EINWOHNERGEMEINDE KIRCHLINDACH
UMNUTZUNG PARZELLE 1715
«PLANUNGSGEBIET UeO AAREMATTE»

Schlussbericht des Workshopverfahrens

Konzeptvorschlag Sven Stucki
Architekten

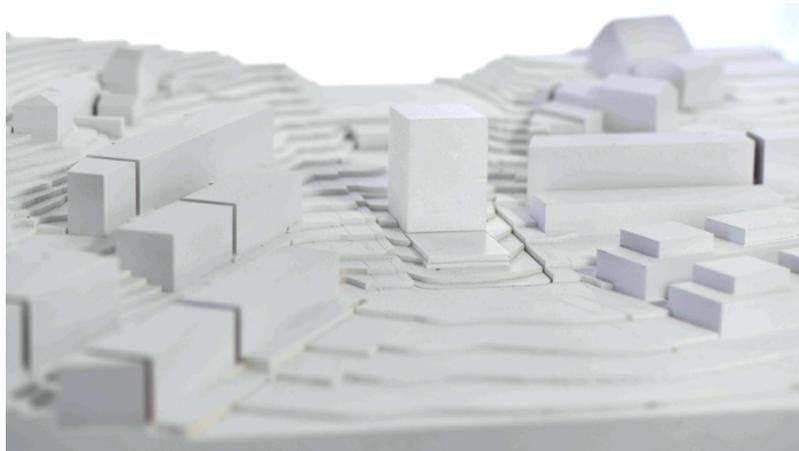
- Aufbauend auf der Idee des damaligen Wettbewerbsergebnisses wird mit einem mehrgeschossigen Baukörper die Mitte der gesamten Überbauung Aarematte augenfällig hervorgehoben. Ausgehend von den Rahmenbedingungen, ergibt sich ein kleiner Fussabdruck.
- Zur stärkeren Betonung der Punktbaus ist dieser auf einen Sockel gestellt. Im Sockel ist die Einstellhalle untergebracht. Diese zusätzliche Hervorhebung wird kritisiert, da es dadurch eine ausreichende Anbindung an die vorhandene Topographie fehlt. Auch nicht schlüssig beantwortet werden kann, wie ein höherer Baukörper sich in die bestehende Bebauung einfügt (Stichworte: Fernwirkung und Nachbarschaft).
- Die Organisation der Grundrisse ist klar und führt auf allen Geschossen zu gleichartigen Wohnungstypen. Diese orientieren sich in N-S Richtung und lassen sich in unterschiedlicher Grösse, durch ein Schaltzimmer, verändern.

- Fussabdruck und Lage Gebäude innerhalb der Parzelle, mit durchlaufendem Grünraum zum Aareraum hin, gut gelöst
- Überprüfung der Fernwirkung mittels dreidimensionaler Darstellungen, z.B. Visualisierungen
- prüfen der Geschossigkeit (Reduktion), aufgrund der Fernwirkung und möglichen Einschränkungen für die direkt betroffene Nachbarschaft durch das Bauvolumen. Aufzeigen von Alternativen, unter Einhaltung der städtebaulichen Haltung und der Programmvorgaben
- keine Gewerbenutzungen im Erdgeschoss
- alle Wohnungen nach Süden/zum Aareraum ausgerichtet, auch falls es drei Wohnungen pro Geschoss werden sollten
- Prüfen Zufahrt Einstellhalle mit Ziel einer Einbettung ins bestehende Terrain
- keine öffentlichen Freiflächen; gemeinschaftlich nutzbare Freiflächen auf ein Minimum reduzieren
- evtl. Einbezug eines Landschaftsarchitekt:in ins Bearbeitungsteam

Konzeptvorschlag arb
Architekten

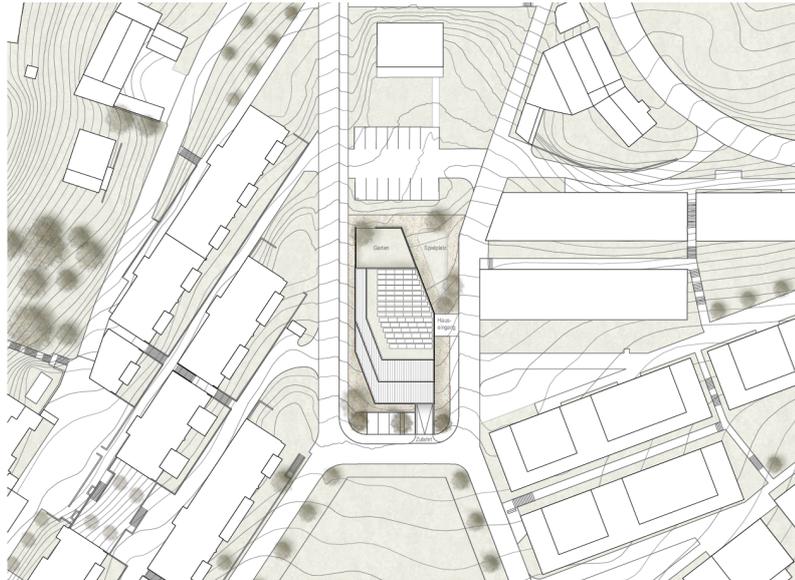
Dies führt entlang den Rändern der Bauform zu ungelösten Schnittstellen. Die Grundrisse der Wohnungen folgen der Form des Baukörpers, was zu einer unbefriedigenden inneren Organisation führt.

Konzeptvorschlag Jordi + Partner Ähnlich dem Projekt 1 nähern sich die Architekten in Varianten dem Ort an. Entgegen dem Projekt 1 gelangt das Team zum Schluss, den Schuttkegel des Herrenschwandbachs als Konzeptansatz zu verwenden.

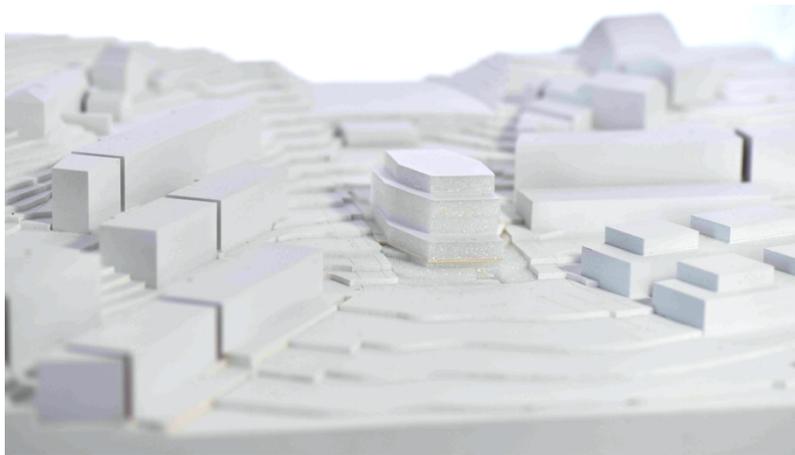
Die markante Form dominiert die Situation über ein erträgliches Mass hinaus. Dadurch wirkt der Baukörper, trotz dem schönen Konzeptansatz, ortsfremd und städtebaulich nicht ausgewogen.

Wie beim Projektvorschlag von arb Architekten, gilt es die Frage der Wirtschaftlichkeit zu stellen.

Umgebung

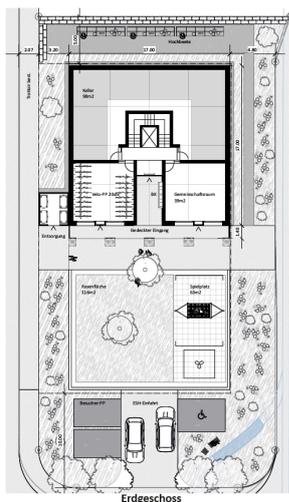
- Der Gewässerraum (Ost) erforderte Anpassungen
- Besucherparkplätze und IV-Parkierung im Vorraum zur Einstellhallenzufahrt
- Anstelle Teich neuer Vorschlag mit Öffnung des Bachlaufes im Süden

Die Anbindungen an das gewachsene Terrain sind unpräzise und die Umgebungsgestaltung wirkt wenig behandelt. Die neuen Terrainhöhen und die Übergänge an die umgebenden Terrainhöhen sind mittels Schnitten aufzuarbeiten.

Die Anordnung der Kehrrichtentsorgungsfläche ist neu zu platzieren. Dies gilt ebenso für die Parkierung. Die Anordnung der Besucherparkplätze in Bezug auf die Neigung und die Böschungen zum gewachsenen Terrain sind zu prüfen (Sichtbermen).

Die vorgeschlagene Öffnung, eines minimalen Abschnittes des Herrenschwandbaches, ist zu überprüfen (Gewässerabstand, Fliessverhalten), empfohlen wird ein Verzicht.

Baugestaltung / Architektur

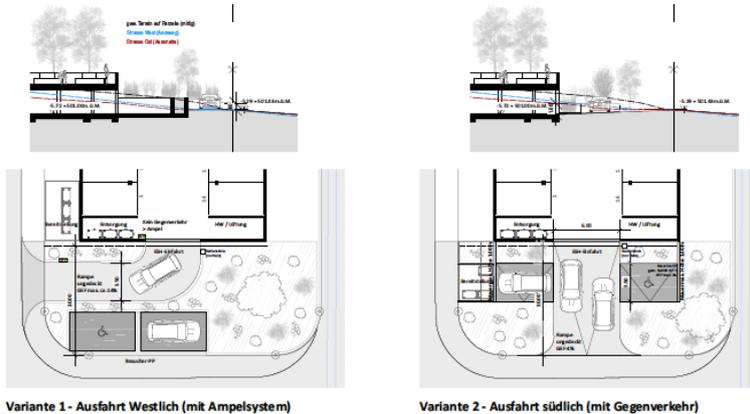
Durch die Klarheit des Fassadenaufbaus mit der «3-Teiligkeit» (Sockel, Körper, Abschluss) unter Vordach wird der architektonische Ausdruck dem Anspruch an den Ort gerecht.

Noch nicht schlüssig ist der Umgang mit der Balkonschicht. Als auskragendes, der Horizontalität verpflichtetes Element stimmt dieses nicht mit der Vertikalität der Fassadenstruktur überein.

Zu prüfen ist evtl. die Ausdehnung der Balkonschicht in der Breite und eine Abstützung.
